PROT. 19235 del 30/11/17

12_NUOVA PROPOSTA

PROPONENTE: SELBAGRICOLA 2 SOC. SEMPLICE - FINACOOOP SOC. COP.

PROPOSTA N. 12

STRALCIO SCHEMA DI MASSIMA DELLA PROPOSTA

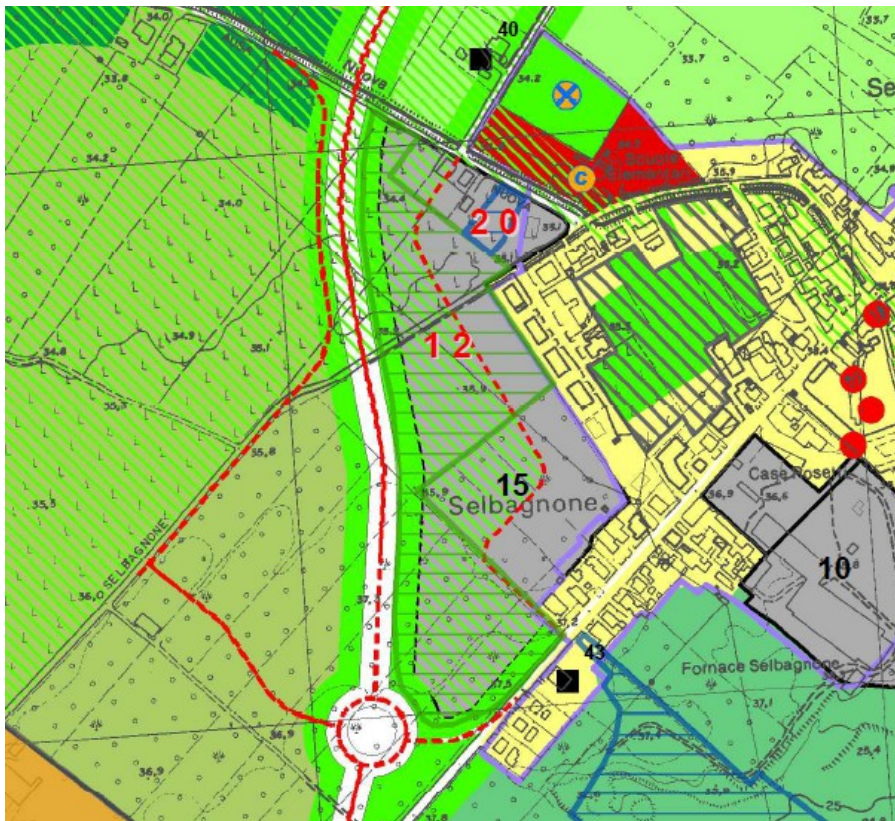
La presente proposta anche se pertinente al bando presenta notevoli criticità rilevate dalla commissione tecnica, in particolare lo schema progettuale proposto risulta non conforme allo schema individuato dalla scheda di PSC A11-15, inoltre la viabilità principale di progetto coinvolge terreni di altra proprietà, la quale non ha prestato il proprio consenso alla proposta, pertanto la proposta allo stato attuale non è realizzabile;

- **Ricondurre la proposta progettuale all'interno del perimetro dell'ambito così definito dal PSC, escludendo pertanto le aree che interessano la p.lla 1653 del Foglio 28 e la p.lla 134 del Foglio 29;**

- **Si richiama lo schema progettuale della viabilità come riportato nella Scheda di PSC ambito A11-15, nonché lo sviluppo progettuale vicino all'edificato.**
